סקירת בקשת היתר 2026/0439.00 — הפלמ״ח 41

קטמון הישנה, ירושלים · טיוטת עבודה 26.10.2026

סיכום AI לעיון גינות העיר, מבוסס על מסמכי הבקשה מהארכיב האופטי. אינו חוות דעת מקצועית או משפטית ואינו הגשת התנגדות.

פתח הרמפה — רינדור מנתוני התשריט המקוריים

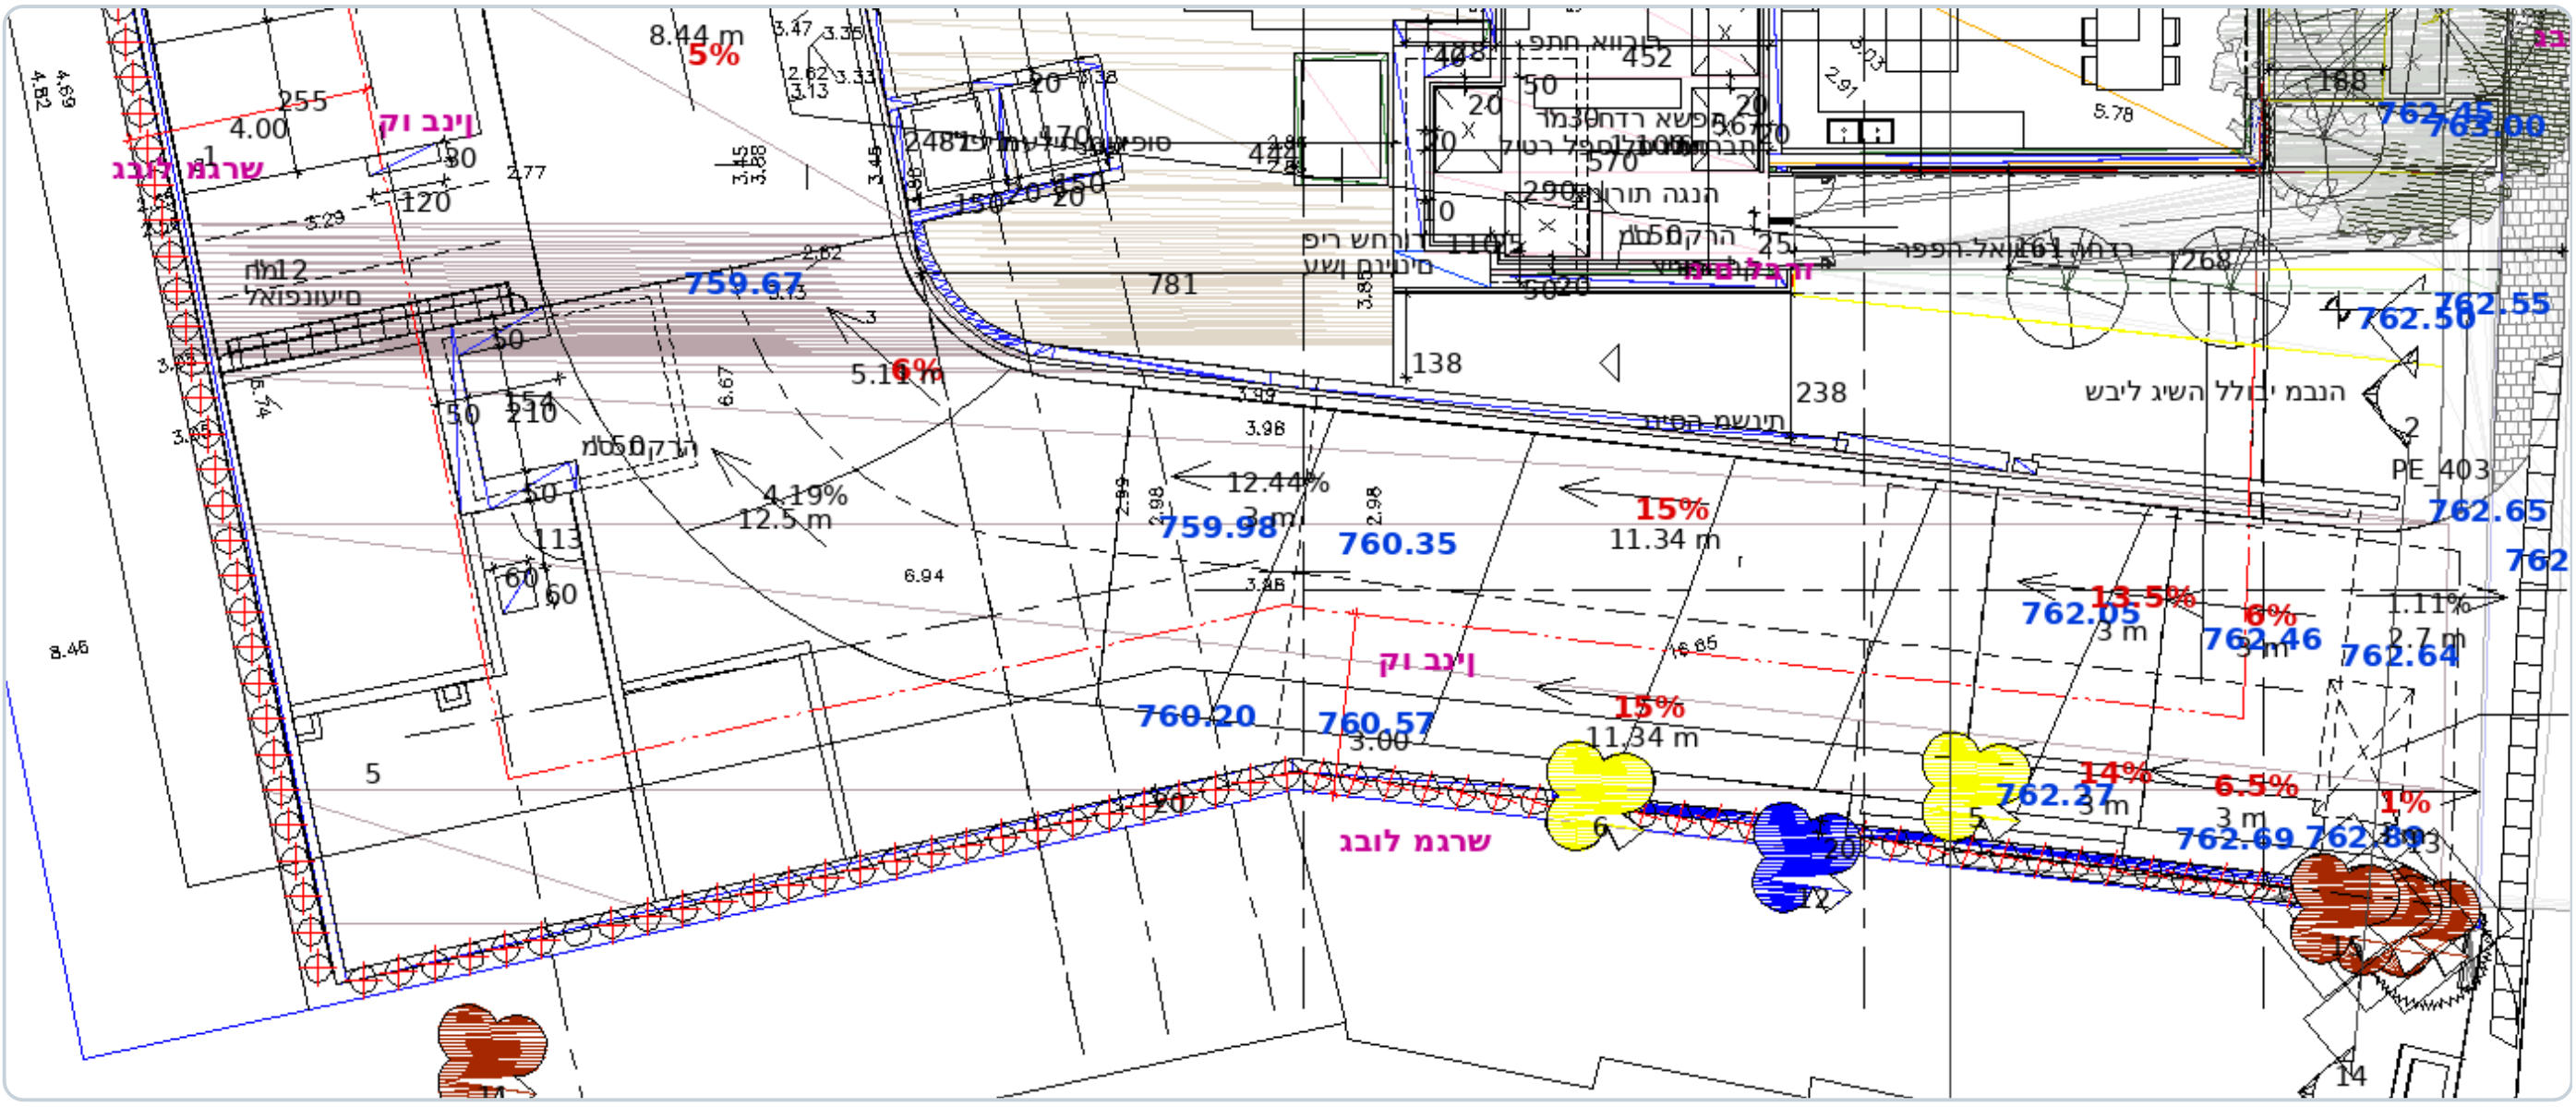
סוג החניה	חניון תת-קרקעי, 3.5 קומות חניה מתחת לקרקע; תקן חנייה עירוני — גבוה (זיהוי תכנית, 15.02.26)
מספר חניות	42 מוצעות, לפי נספח תנועה וחנייה; נדרש אישור תושי"ה — לא נראה במסמכים שנסרקו
רמפת הכניסה	מרחוב הפורצים — אומת בתכנית הפיתוח: שיפועי הרמפה (12.5%-15%, מקטעי נחה 6%-6.5%) על חזית 762.3-763.0 = מפלס הפורצים
דרישת העירייה	להסית את הרמפה לשימור עצים 5+6; שורת עצים 10-15 (ערכיות גבוהה) לשימור
מפלסים (חתך רוחב, גיליונות 21-22)	כניסה הפלמ"ח F00=767.40; קומות F01-F08 עד 790.34, גג 793.59; כניסה הפורצים FL01=762.50; חניון עד FB04=752.00

אימות: תכנית הפיתוח (מסמך 21 בארכיון) מראה את הרמפה על חזית הפורצים — שיפועי 12.5%-15% יורדים למפלסי החניון (749-758); מפלסי החזית 762.3-763.0 תואמים את הפורצים (~762), והחזית השנייה 767.4-768.0 את הפלמ״ח (~767.75). תומך: זיהוי התכנית מקשר את הרמפה לעצים 5+6 (לכריתה) ושורת 10-15 (לשימור), ובמפת המדידה הם בפינה הדרומית על גבול הפורצים. כניסות רגלי: ראשית מהפלמ״ח, משנית מהפורצים.

1. חניה: לדרוש הצגת מיקום מעודכן של רמפת הכניסה (לאחר הסטתה לשימור עצים 5+6) ואישור תושי"ה ל-42 החניות, לרבות ניתוח השפעת תנועת החניון על רחוב הפורצים.
2. שמירת המדרכה: לדרוש תנאי מפורש שהמדרכה הקיימת ברחוב הפורצים לא תיפגע בשל חפירת החניון התת-קרקעי ושלבי הביצוע — לרבות תוכנית תמיכת גבולות ואבחון מצב המדרכה לפני ואחרי; רחבת כיבוי האש לא תמוקם על המדרכה, כפי שמחלקת התכנון עצמה קבעה.
3. מדרכה רציפה: לבקש מהוועדה לבחון הקצאה/הפקעה של הרצועה בקצה המגרש החוסמת לטענת התושבים את רציפות המדרכה ברחוב הפורצים, לטובת מדרכה תקינה רציפה — בכפוף לאימות התוואי; מנוסח כבקשת בחינה מותנית, לא כטענת עובדה.

רחבת כיבוי האש — רינדור מנתוני התשריט המקוריים

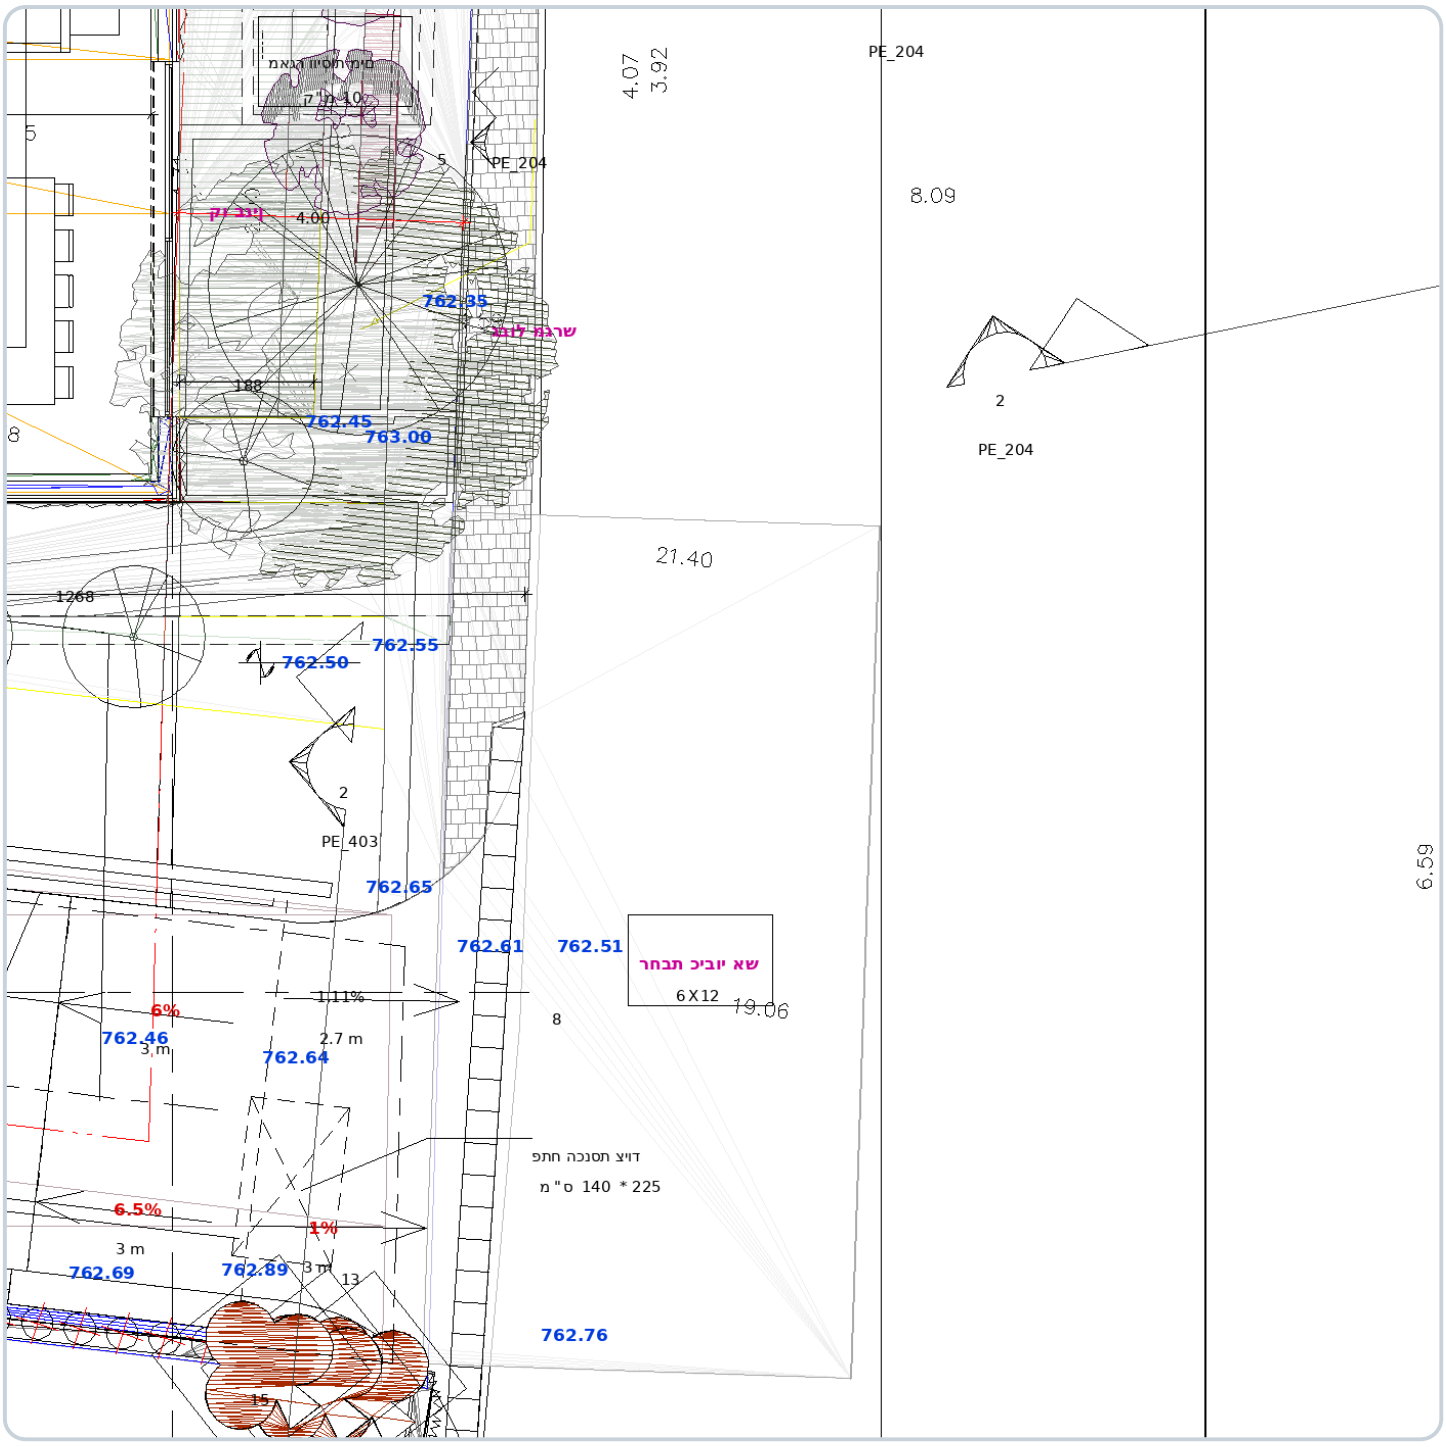
רחבת כיבוי האש אותרה בתכנית הפיתוח: על חזית הפורצים, במפלס ~762.5, והיא חורגת מקו גבול המגרש לכיוון הרחוב — כלומר על רצועת הגינון והמדרכה של הפורצים, בדיוק כפי שמחלקת התכנון דחתה: "מוצעת על המדרכה... אינה מקובלת". לידה מסומנת התווית "מים לברז" (סוג הברז לא נקבע במפורש — להמשך בירור) ובאזור הכניסה מאגרי מים תת-קרקעיים ("מאגר וויסות מים", "מאגר מים לספרינקלרים"); בקומות — גלגלון כיבוי ופנל כבאים. בנוסף: תכסית תת-הקרקע המוצעת היא 100% משטח המגרש (חפירה עד גבולות המגרש), ומולה דרישת העירייה לצמצם ל-80% — הנוסח הסופי טרם נקבע, וייתכן שגבול החפירה ישתנה. בנוסף נדרשת רצועת גינון של 1.5 מ׳ לכל הפחות כלפי הפורצים והפלמ״ח.

אותה שיטה ואותן מגבלות רינדור: הרחבה מצוירת כמלבן חתום "רחבת כיבוי אש 6X12" מעבר לרצועת המדרכה (השיבוץ האנכי) בצד הרחוב — אימות חזותי לניסוח זיהוי התכנית "יושבת על רצועת הגינון ומוצעת על המדרכה".

חתך רוחב — גיליון 22 (הרמוניקה PDF, מסמך 24)

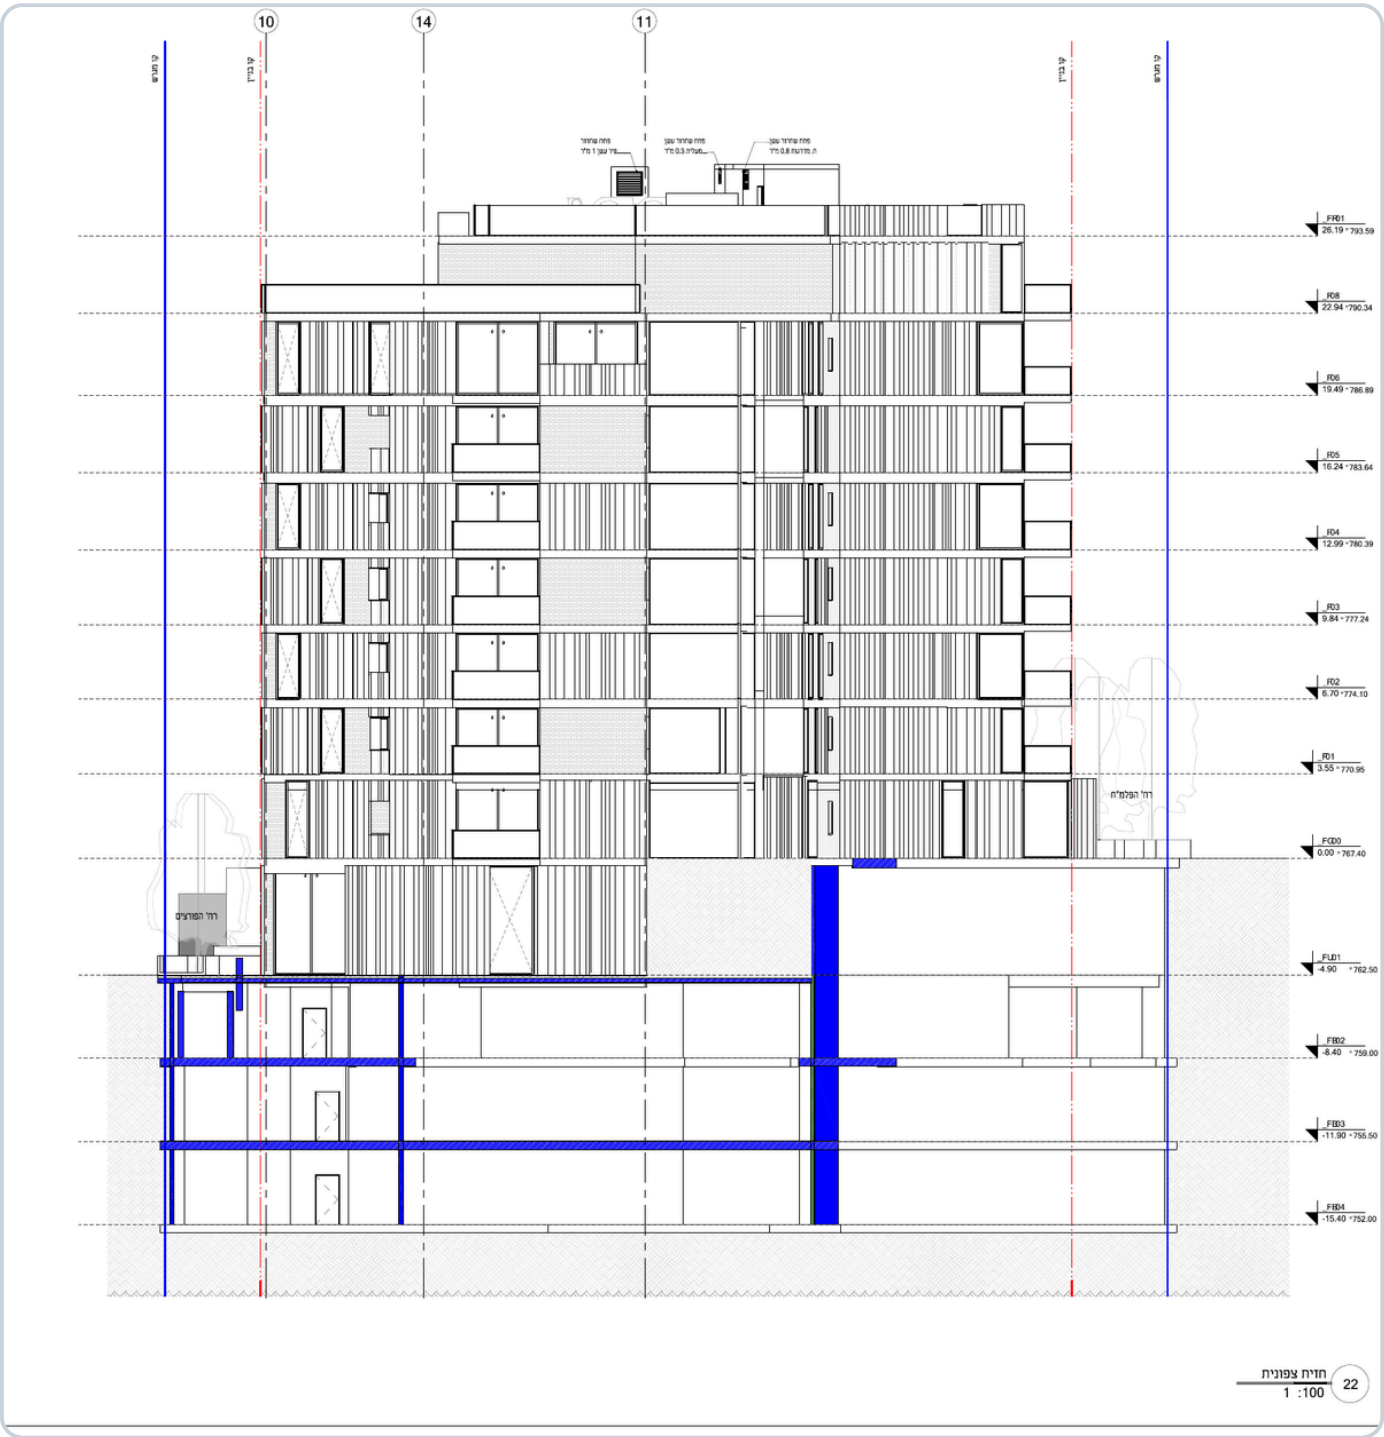
גבול הידע. חתכי הרוחב המוגשים (גיליונות 21-22) מראים את קופסת החניון נוגעת בקווי המגרש (כחול) משני עברי הרחוב, עד עומק 752.00 — כ-10.5 מ' מתחת לחזית הפורצים (762.5); חתכי ביצוע ותוכנית תמיכת גבולות אינם בקבצים הקריאים. מיקום הקטע החוסם את המדרכה הוא תצפית תושב — לא הודגמה בליטה של החלקה לתוך תוואי הרחוב, ולא נמצא במסמכים חישוב רוחב מדרכה קיימת מול קו רחוב.

חתך הרוחב כפי שהוגש: מפלסי הקומות (ימין) מ-F00=767.40 (חזית הפלמ"ח) עד F08=790.34 וגג 793.59; מתחת לקרקע FL01=762.50 (חזית הפורצים) ועד FB04=752.00. קופסת החניון נוגעת בקווי המגרש (כחול) משני העברים — ראו נקודת המדרכה.

טופס 22 — חישוב השטחים המרכזי

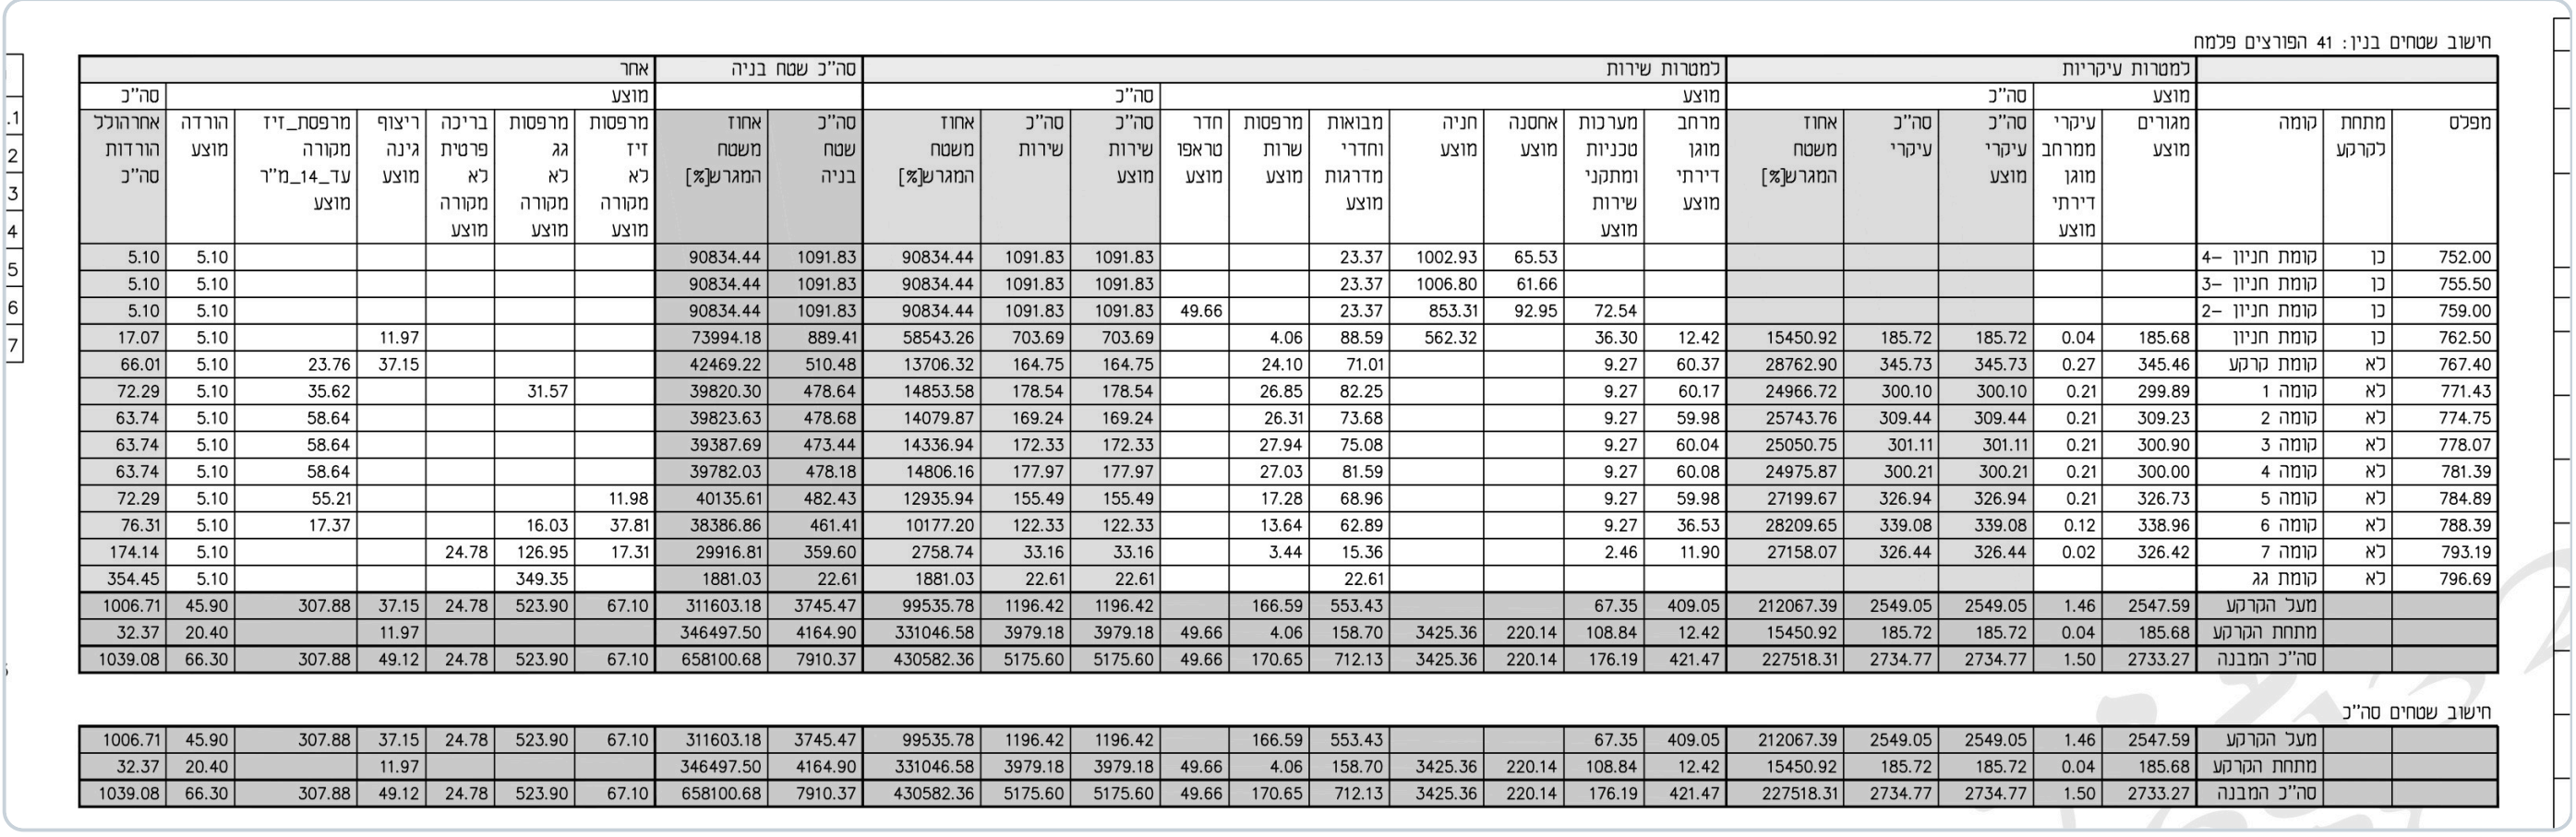
3. טבלת אחוזי בנייה: הערה 20 של מחלקת התכנון — "יש לתקן בטבלת השטחים את אחוזי הבנייה, אינם כתובים נכון". שאלה פתוחה: האם תוקן בנוסח עדכני והאם נדרש פרסום מתוקן.
4. עצים: 11 בתחום, 4 ברושים בערכיות גבוהה; מוצעת כריתת 6 ושימור 5. ועדת השימור דרשה עומק אדמה גננית מעל תקרת החניה ורצועת גינון 1.5 מ' לשני הרחובות — לוודא שהתנאים נכנסו להחלטה.
5. מפלסים וקשר לרחוב: שתי כניסות במפלסים שונים (~5.75 מ' הפרש); חלקה 203 (דרך) עם מדרגות — נדרש תיאום עם אדריכל העיר.
6. הקשר עירוני: מחלקת התכנון דרשה הצגת הקשר עירוני רחב בהדמיות/חתכים — ההצגה הנוכחית צרה.
7. דירת יזם בגג: ועדת השימור התנגדה לאיחוד האגפים בדירת יזם (מרחב ציבורי חשוך, מופע חורג) — לבדוק שהתנאי התקבל.
8. עבירות בניה קיימות: תנאי להתחלת עבודות — פירוק כל העבירות ואישור פיקוח.

הטבלה המרכזית בבקשה: מעל הקרקע 3,745.47 מ"ר, מתחת לקרקע 4,164.90 מ"ר, סה"כ 7,910.37 מ"ר. שים לב: זיהוי התכנית מציג מספרים אחרים — ראו נקודה 2.
